## MEMORANDO-DRCL-SEEIA-047-0409-2023

**ASUNTO:** Informe de inspección forestal y de seguridad hídrica.

**Informe Técnico de Evaluación de Re-inspección del EsIA Cat II  
“EXTRACCION DE MINERAL NO METALICO, GRAVA DE RIO” a desarrollarse  
Rio Piedra, límite entre Corregimientos de María Chiquita y Portobelo cabecera,  
Distrito de Portobelo, Provincia de Colon. AGREGADOS Y MINERALES RIO  
PIEDRA S.A.**

**INFORME TÉCNICO DE INSPECCIÓN No. SSH-IA-012 2508-2023**

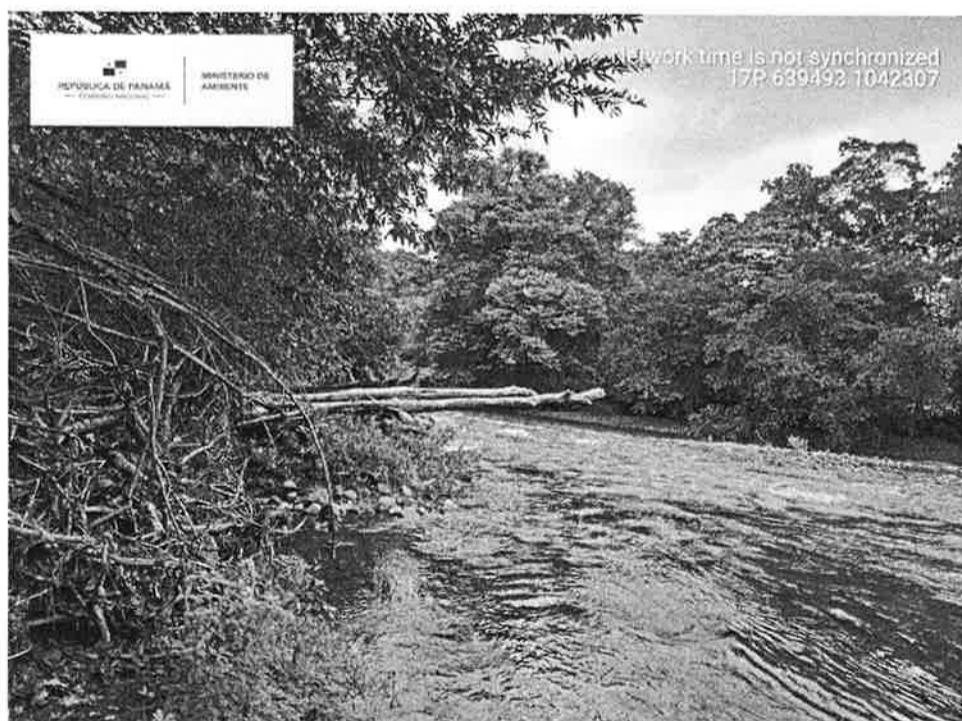
Tercer punto de extracción de material no metálico, vegetación que se evidencio bosque galería.

También se verifico en la coordenada 639156E 1043057N, un área que se creó con el pasar del tiempo (islotte de piedra), donde se pretende realizar la extracción de material no metálico esta sería la trinchera 4.

- ❖ De acuerdo a lo descrito en la página 96-105 en el punto 7.1.1. Caracterización Vegetal, Inventario Forestal, se indica el tipo de bosque, pero no se describe la superficie que se afectara. El promotor debe presentar superficie y porcentaje por área de que se talara o se podara de acuerdo a lo indicado en la inspección (Bosque de galería y área de extracción en la trinchera 4).
